THIRUCHELVAM A/L SANMUGAM
No. 1, Jalan Puncak 5/9,
Taman Puncak Tropicana,
81500 Pekan Nenas,
Johor.

Ruj. Kami: NOTIS-1/2026/059

Notis Pertama — Tuntutan Pembetulan Kecacatan (Defect Rectification Claim) Hartanah: Rumah Teres 2 Tingkat (2 Storey Terrace House, 20' x 70', End Lot) di No. 1, Jalan Puncak 5/9, Taman Puncak Tropicana, 81500 Pekan Nenas, Johor (PTD 16655, HS(M) 7576, Mukim Jeram Batu)

Lampiran A-1: Item No. 8 (Carporch — Uneven surface on ceiling soffit) ditanda "Completed" di dalam aplikasi KSL, tetapi gambar "selepas pembaikan" oleh kontraktor menunjukkan kawasan yang berbeza daripada kecacatan yang dilaporkan.

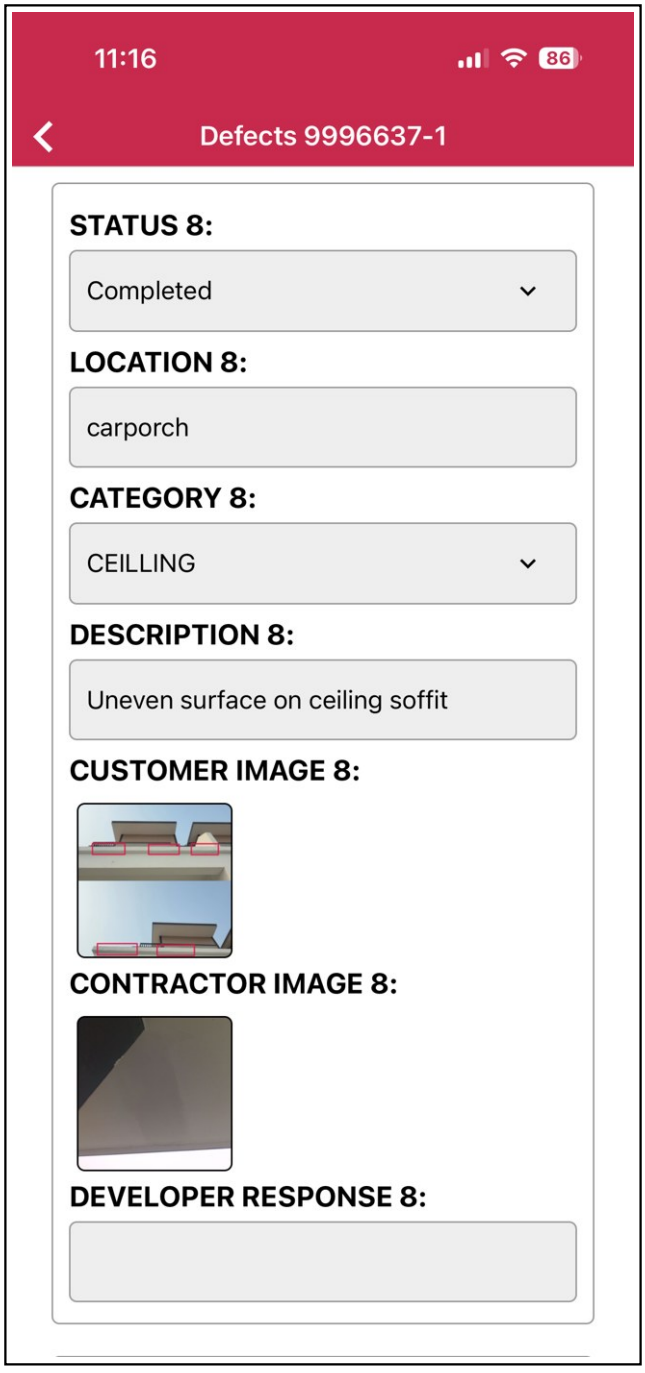
5. Lebih membimbangkan, semakan terhadap rekod kes Defect 9996637-1 di dalam aplikasi KSL mendapati beberapa item telah ditanda "Completed" sedangkan pembaikan sebenarnya TIDAK dilaksanakan — ini merupakan SALAH NYATA STATUS PEMBAIKAN: (i) Item No. 45 ("Leakage observed on the ceiling") dan Item No. 50 ("Visible gaps around floor trap") ditanda "Completed" sedangkan gambar "selepas pembaikan" yang dimuat naik oleh kontraktor pihak tuan sendiri hanyalah NOTA BERTULIS TANGAN berbunyi "bukan orang paip — hantar kontraktor lain" dan "cat ceiling, bukan orang paip" — pengakuan jelas bahawa kerja pembaikan tidak dibuat kerana kontraktor yang dihantar bukan kontraktor paip; dan (ii) Item No. 8 ("Uneven surface on ceiling soffit", Carporch) ditanda "Completed" tetapi gambar "selepas

pembaikan" yang dimuat naik menunjukkan KAWASAN YANG BERBEZA daripada kecacatan yang dilaporkan. Pihak tuan dituntut membetulkan status item-item tersebut di dalam sistem, menghantar kontraktor yang betul mengikut bidang kerja, dan mengemukakan bukti pembaikan sebenar di lokasi yang betul. Salinan rekod aplikasi bagi item-item tersebut dilampirkan sebagai LAMPIRAN A.
